改善箇所説明図

基準不適合発生箇所

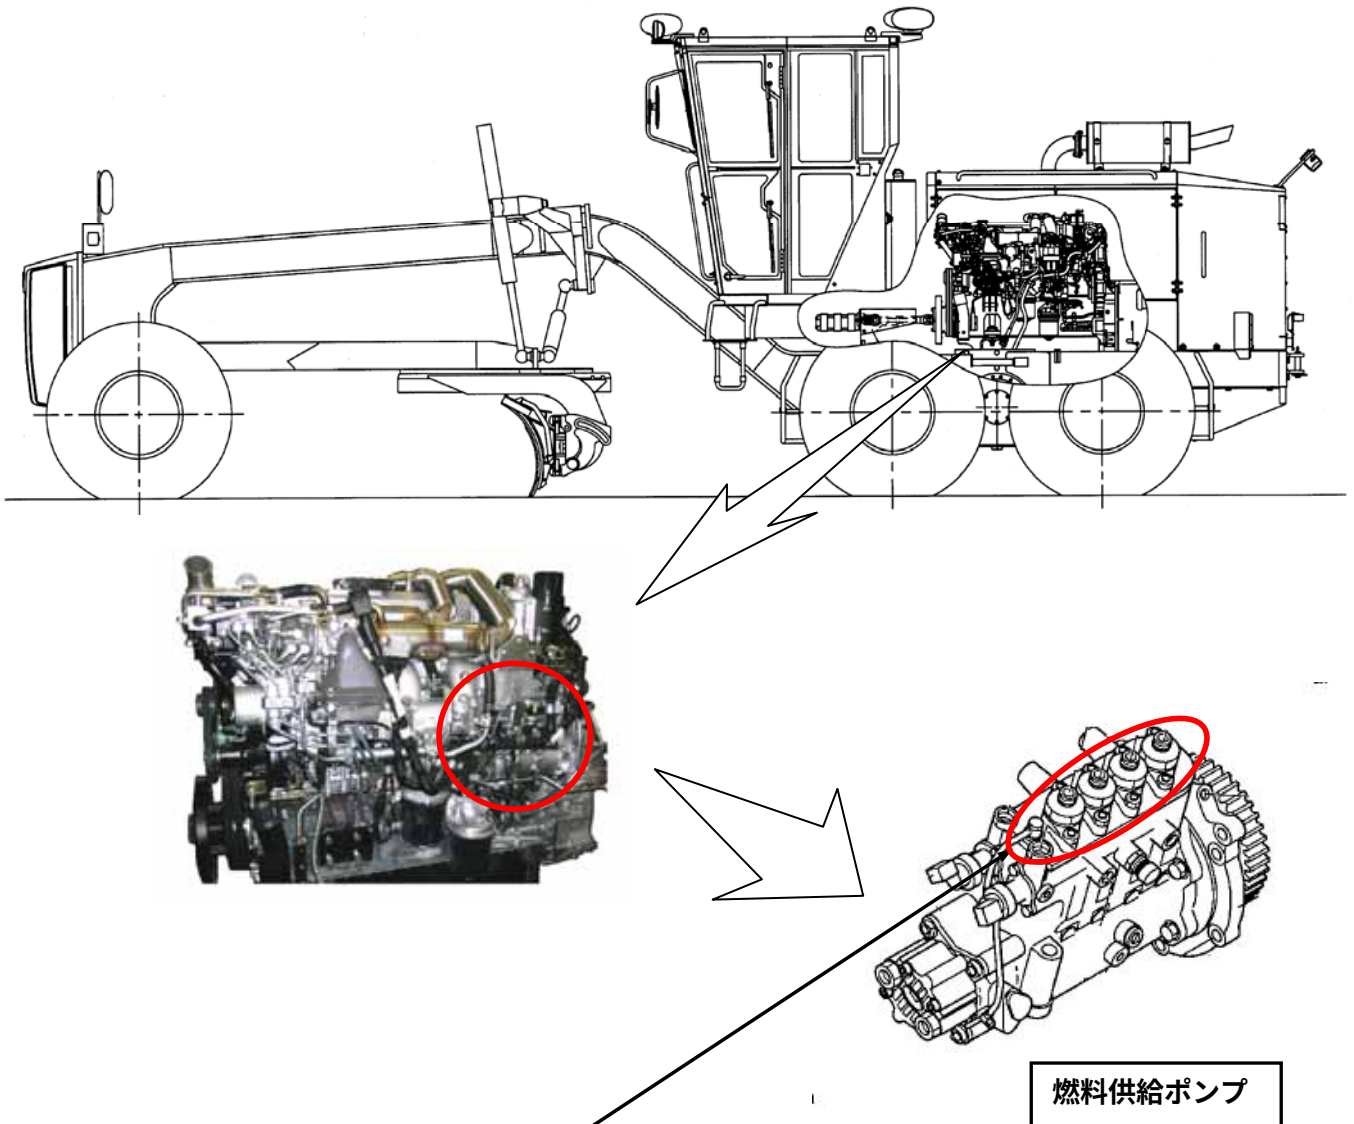
燃料噴射装置において、燃料供給ポンプの製造時の加工が不適切なため、当該ポンプの内部に亀裂が発生し、燃料が漏れ、エンジンオイルに混入するものがある。そのため、そのままの状態で使用を続けると、燃料の混入したオイルがブローバイガスの通路を経由して吸気管に吸入されシリンダー内で燃焼するため、エンジン回転の上昇、エンジン停止及び再始動不能となり、最悪の場合、燃料の混入したエンジンオイルが漏れ火災に至るおそれがある。

全車両、燃料供給ポンプを良品と交換する。

識別：対策実施済み車には、ハンドルボックス左側面下部にステッカー(No.2351)を貼付する。
